2F バルコニー屋根 平面図

1F サンプルム 立面図

訂正	ご確認印	サンルーム.COM 〒010-0967 秋田市高橋幸町17-21 TEL0120-223-544	担当者	設計年月日	工事名称	図面番号 A-01
				承認印	図面名称 平面図・立面図	縮尺

側面図

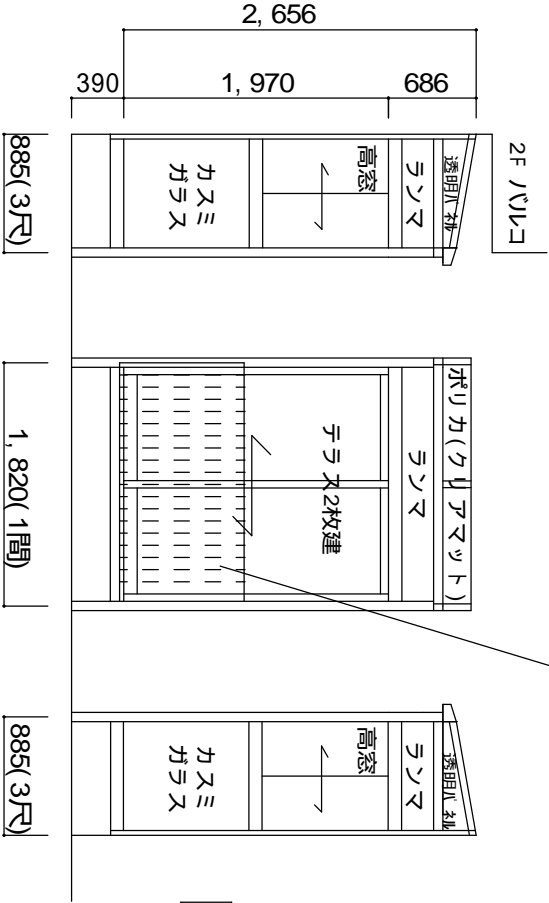
ライザーテラス R型バルコニー屋根仕様  
サイズ: 2間×4尺  
屋根材: ポリカ(クリアマット) H22.8.30変更  
本体色: シヤイングレー  
オアション: なし

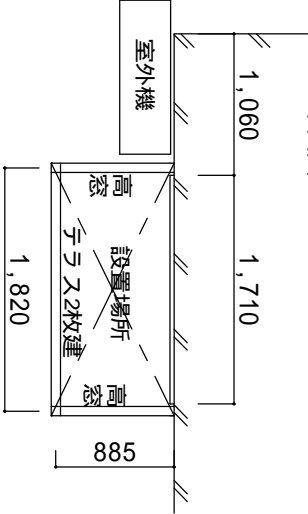
前面格子製作(H22.8.30)  
18格子
